府民公募型安心・安全整備事業

( 府民提案型 ) ( 既要望 )

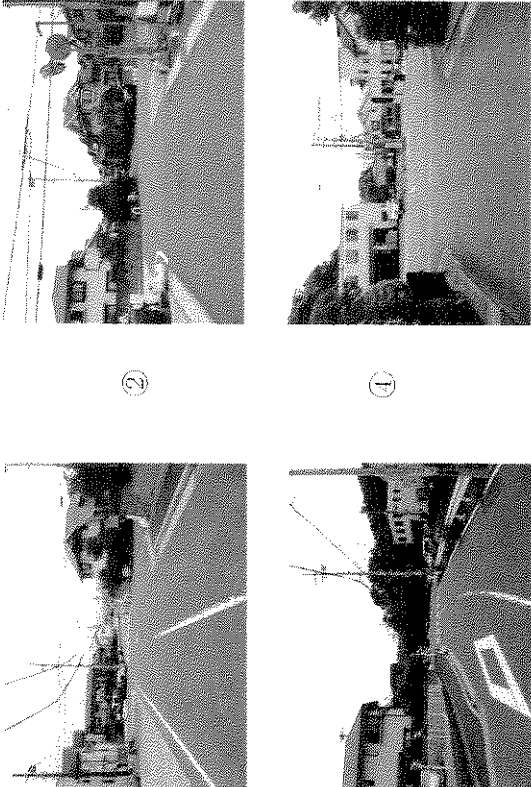
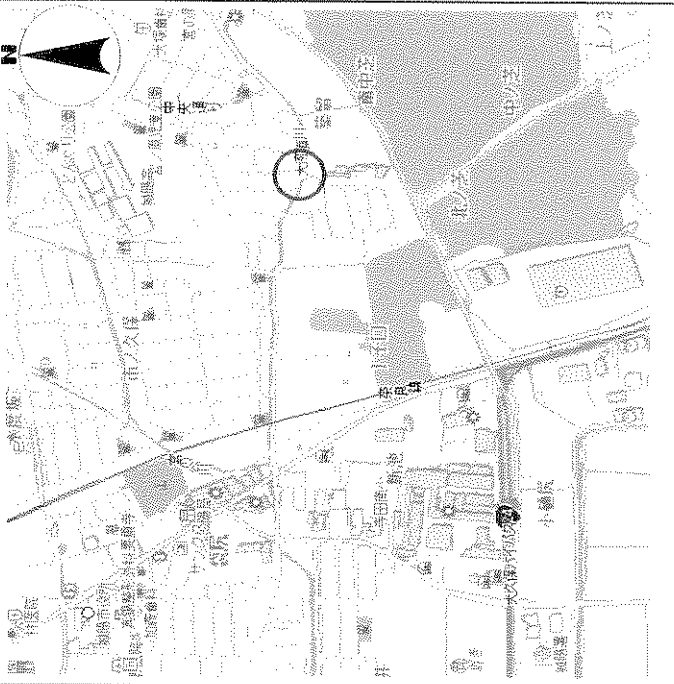
<p>整理番号</p>	<p>1</p>		<p>写真</p>
<p>交通安全施設</p>	<p>信号機 (新設・半感応式)</p>		<p>②</p>
<p>所在地</p>	<p>宇治田原町大字郷之口小字池ノ首63番地3先 国道307号宇治木屋線交差点</p>		<p>①</p>
<p>現在の状況</p>	<ul style="list-style-type: none"> <li>・ 交通規制 交差点図面に記入のとおり</li> <li>・ 付近の環境 北東方向には田原小学校、宇治田原町夜場がある。</li> </ul>		<p>③</p>
<p>要望内容</p>	<p>出合頭等の事故防止対策として信号機の設置要望。 受付番号47 (5月28日受理)</p>		<p>④</p>
<p>位置図</p>			<p>交差点図面</p>
<p>対応案</p>	<p>宇治木屋線BPの交通量は少なく、現行の一時停止規制で対応し、今後交通実態に変化が生じた時に信号機の設置の可否を検討する。</p>

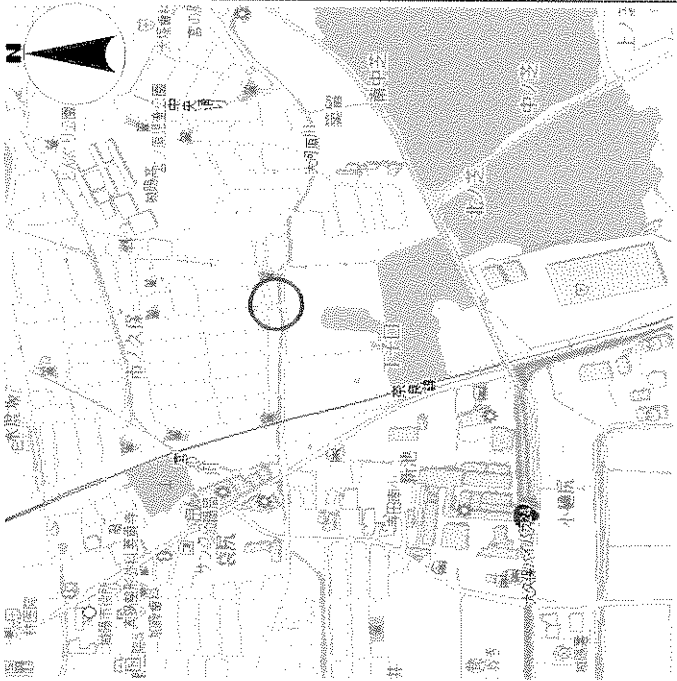
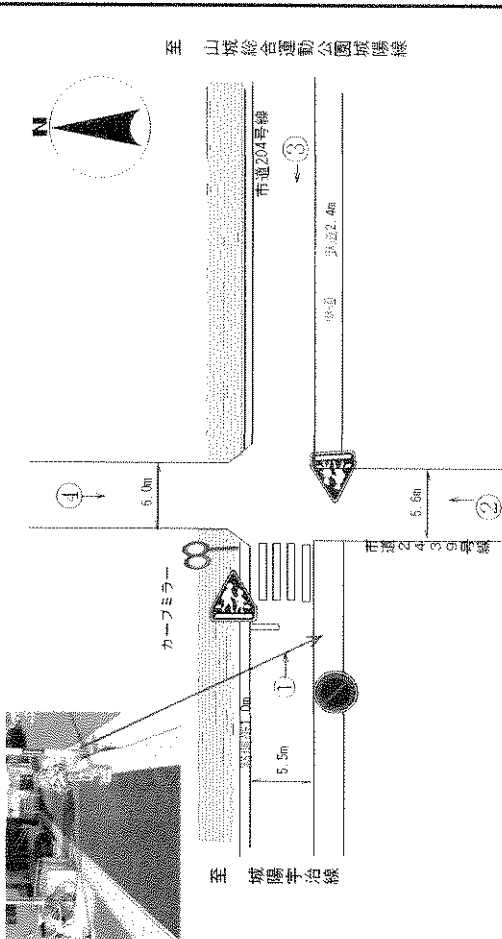
整理番号	2	写真	交通安全施設	信号機 (新設・押ボタン式)
所在地	<p>城陽市寺田大川原20番地45先 市道204号線市道2417号線交差点</p>		現在の状況	<ul style="list-style-type: none"> <li>交通規制 交差点図面に記入のとおり</li> <li>付近の環境 周辺は住宅が密集しており、北方には城陽高校、南方には寺田南小学校がある。</li> </ul>
要望内容	<p>寺田南小学校の通学路となっており、安全対策として押ボタン式信号機の設置要望。 受付番号79 (6月5日受理)</p>	<p>交差点図面</p> 	位置図	
対応案	<p>南側が河川に近接し建柱出来ないため実施しない。 通学路の環境整備については、関係機関と連携して他の安全対策についても検討する。</p>	写真

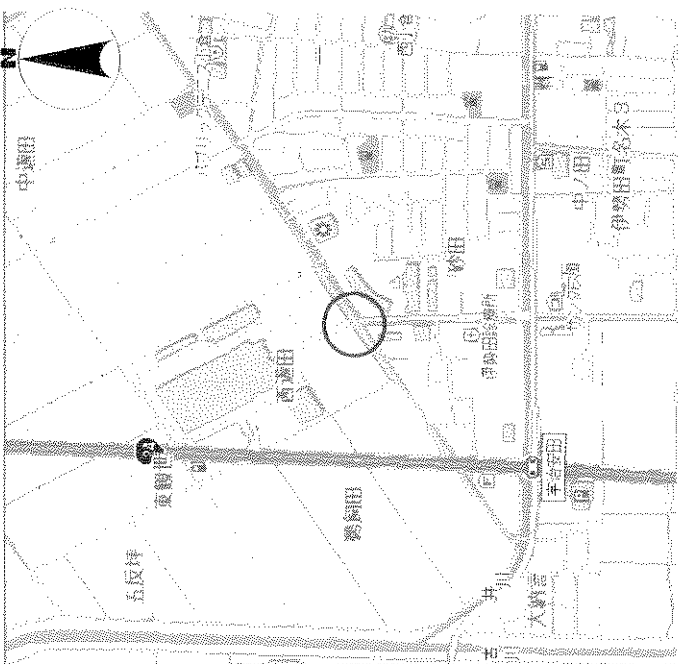
整理番号	3	写真	真
交通安全施設	信号機（新設・押ボタン式）	 	
所在地	城陽市寺田丁子口65番地15先 市道204号線市道2439号線交差点	 	
現在の状況	・ 交通規制 交差点図面に記入のとおり ・ 付近の環境 周辺は住宅が密集しており、北方には城陽高校、南方には寺田南小学校がある。		
要望内容	寺田南小学校の通学路となっており、安全対策として押ボタン式信号機の設置要望。 受付番号80（6月5日受理）		
位置図		交差点図面 	
対応案	南側歩道部の地下埋設物から建柱が困難。詳細調査が必要のため継続検討とする。通学路の環境整備については、関係機関と連携して他の安全対策についても検討する。

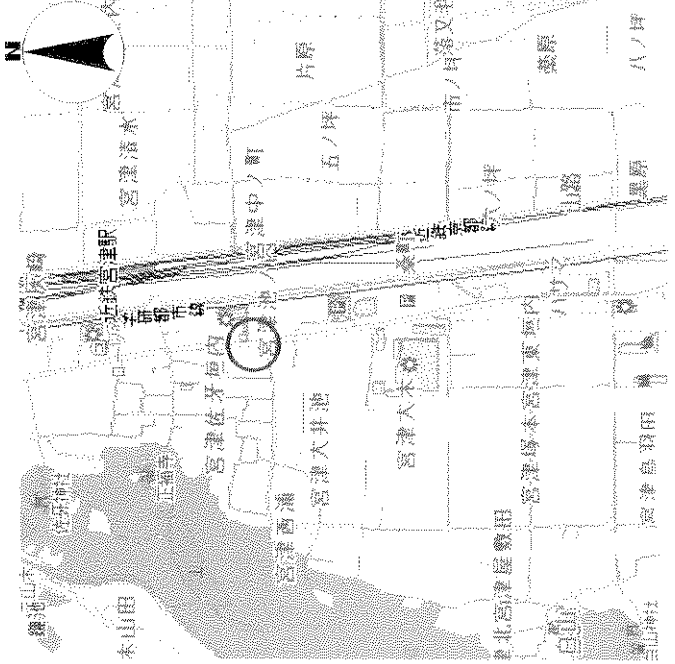
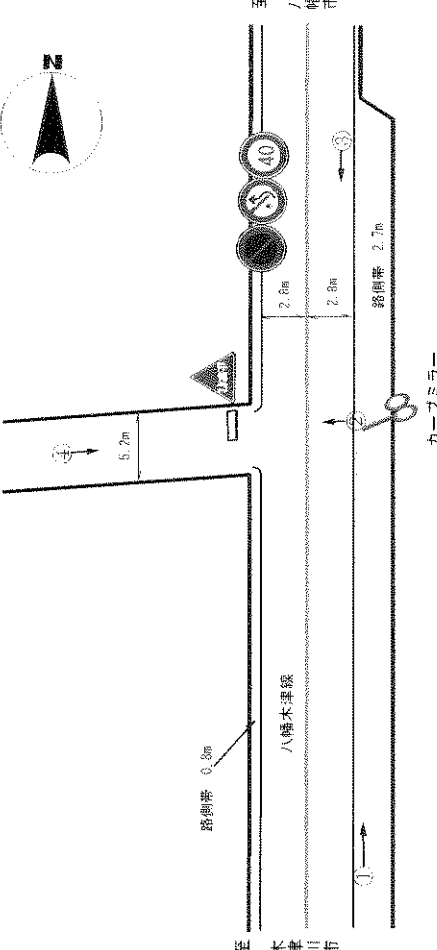
<p>整理番号</p>	<p>4</p>	<p>写真 真</p>
<p>交通安全施設</p>	<p>信号機 (新設・定周期式)</p>	 <p>①</p>  <p>②</p>
<p>所在地</p>	<p>宇治市伊勢田町西遊田90番地先 小倉安田線伊勢田町41号線交差点</p>	 <p>③</p>  <p>④</p>
<p>現在の状況</p>	<ul style="list-style-type: none"> <li>・ 交通規制 交差点図面に記入のとおり</li> <li>・ 付近の環境 南方は住宅街となっており、北側には運動広場、京都南部市場があり、東方には小倉小学校がある。</li> </ul>	
<p>要望内容</p>	<p>通学児童の安全と車両同士の出合頭等事故防止対策として、信号機の設置要望。 受付番号128 (6月18日受理)</p>	
<p>位置図</p>		<p>交差点図面</p> 
<p>対心案</p>	<p>提案のとおり実施する。</p>

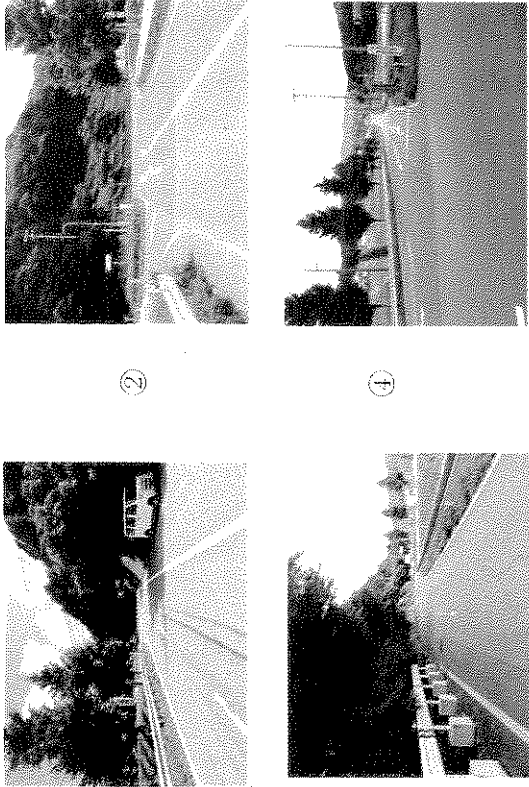
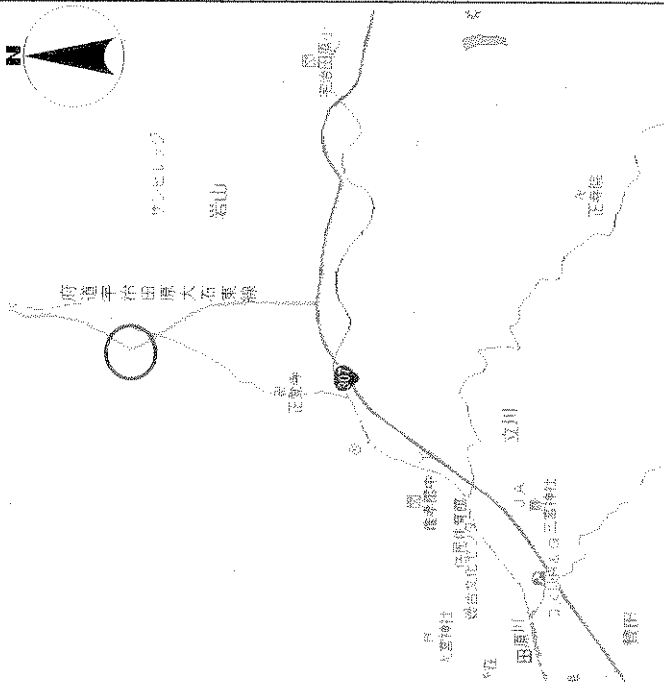
<p>整理番号</p>	<p>6</p>	<p>写真</p>	<p>真</p>
<p>交通安全施設</p>	<p>信号機 (新設・押ボタン式)</p>		
<p>所在地</p>	<p>京田辺市宮津池ノ内28-1 先 八幡本津線江津</p>		
<p>現在の状況</p>	<p>・ 交通規制 交差点図面に記入のとおり ・ 付近の環境 周辺は旧来からの住宅が密集しており、北方には三山本小学校がある。</p>		
<p>要望内容</p>	<p>三山本小学校の通学路となっているが、道幅が狭い上、歩道もなく危険な状態であることから、当該交差点に押ボタン式信号機の設置要望。 受付番号179・217 (6月25日、6月27日受理)</p>		
<p>位置図</p>		<p>交差点図面</p> 	
<p>対応案</p>	<p>西側路側に水路があり、建柱困難のため実施できない。横断歩道の設置も含め、関係機関と連携して他の安全対策についても検討する。</p>

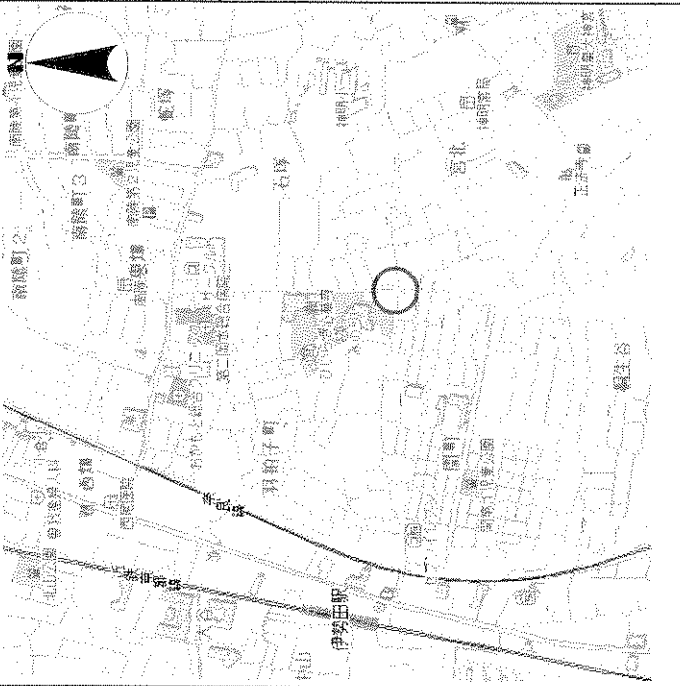
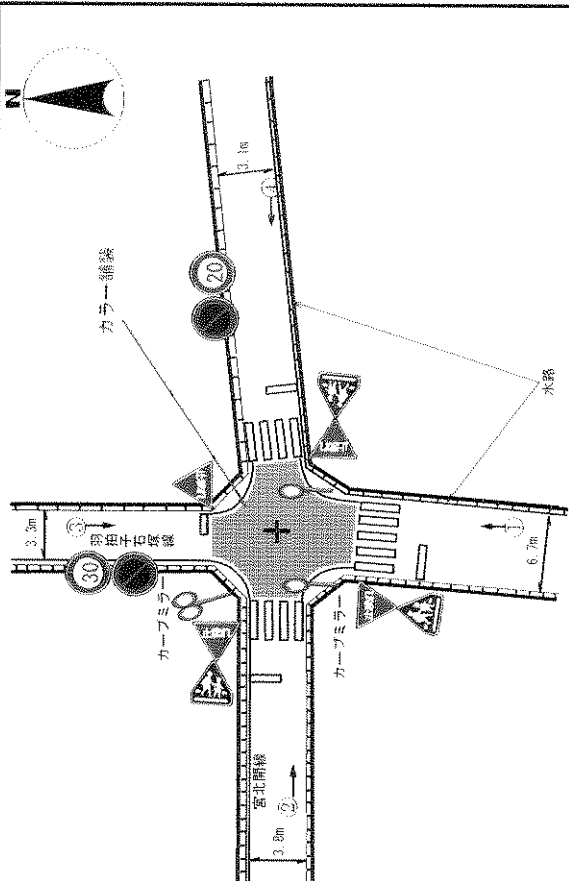
整理番号	9	写真	真
交通安全施設	信号機 (新設・定周期式)	 	
所在地	宇治市開町50先 羽拍子宮北線開町7号線交差点	 	
現在の状況	<ul style="list-style-type: none"> <li>・ 交通規制 交差点図面に記入のとおり</li> <li>・ 付近の環境 周辺は旧来からの住宅が密集しており、西方向には近鉄伊勢田駅、北東方向には神明小学校がある。</li> </ul>		
要望内容	<p>当該交差点は道幅が広く、また、車両の通過速度も速いことから、安全対策として信号機の設置及び通学時間帯の通行禁止要望。 受付番号225 (6月28日受理)</p>		
位置図		<p>交差点図面</p> 	
対応案	<p>道路幅員や交通量から現交通規制に対応する。なお、通学時の環境整備については、関係機関と連携して、他の安全対策についても検討する。 通行禁止規制については、治通患者等による意形成も必要のため、直ちに実施できない。</p>

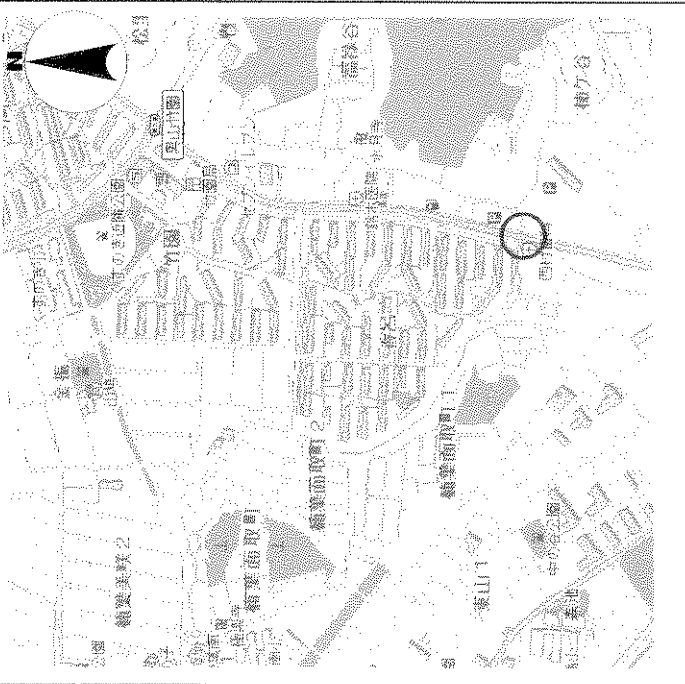
整理番号	11	写真	真
交通安全施設	信号機 (新設・半感応式)	①	②
所在地	宇治市開町77～81先 開線開31号線交差点	③	④
現在の状況	<p>交通規制 交差点図面に記入のとおり</p> <ul style="list-style-type: none"> <li>・ 付近の環境 周辺は旧来からの住宅が密集しており、北東方向には神明小学校、北西方向にはみのり幼稚園がある。</li> </ul>		
要望内容	<p>当該場所は交差点で見通しが悪く、また、児童の通学時間帯においては、車両の通過速度も速く危険であることから信号機や通行禁止規制等の要望。</p> <p>受付番号228 (6月28日受理)</p>		
位置図		<p>交差点図面</p>	
対応案	<p>当該区画の整備は安全に改善できるとは定かでないため実施しない。通り路の環境整備については、現状維持と連携して取り直し対応を図る。通行禁止規制については、在道車による歩行者の歩行困難を解消する必要があるため、適切に実施できない。</p>
